INFORME SÍNTESIS DE OBSERVACIONES
CONSULTA PÚBLICA DE IMAGEN OBJETIVO

Actualización Plan Regulador Comunal de Lo Barnechea

16 de diciembre 2021

15.15 Solicita reconsiderar extensión de Av. Paseo Pie Andino al sur (1 Observación).

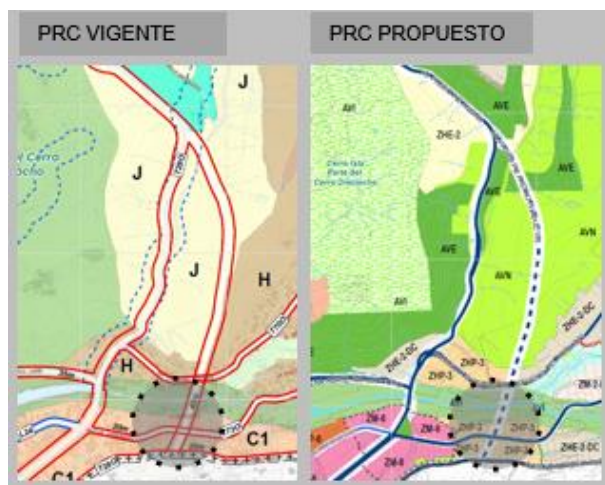
1. Se persiste, y esta modificación del PRC margina, en la propuesta de la extensión de camino Pie Andino con la consiguiente afectación por expropiación a muchos lotes incluido el de mi propiedad.
2. Por topografía esta extensión de Pie Andino es inviable técnicamente considerado el relieve adecuado y vía natural existente por Valle Escondido.
3. La proposición de vía troncal hoy considerada pasa justamente por el mayor desnivel de diferencia entre cumbres del cerro y cauce del río Mapocho, lo que además de exigir obras viales monumentales, altera absolutamente las características y ambientales del sector del Arrayán en cuestión.

16.2 Solicita mantener densidad y altura de zona G (PRC vigente), en reemplazo de propuesta asociada a zona ZHE-2-DC (7 Observaciones).

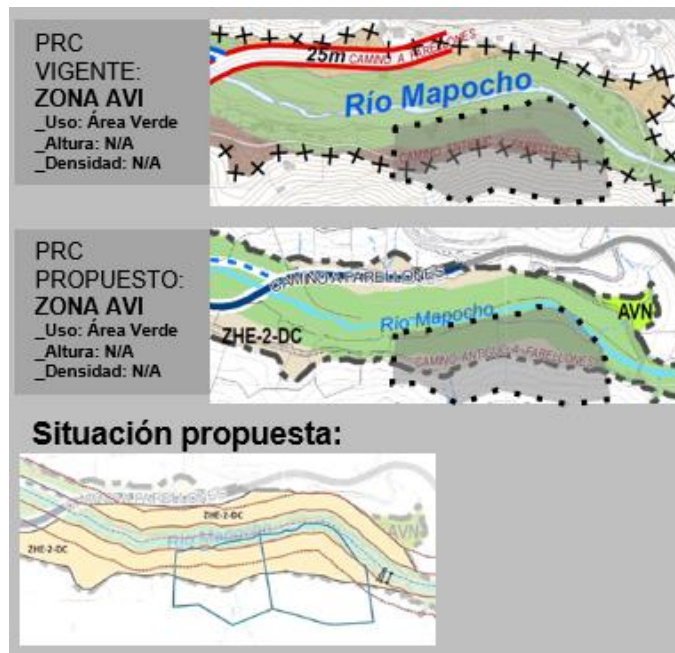
1. Se produce un menoscabo al patrimonio bajando la densidad máxima de 38 a 16 hab/ha, y permitiendo 2 pisos en vez de los 3 pisos que actualmente se permiten.
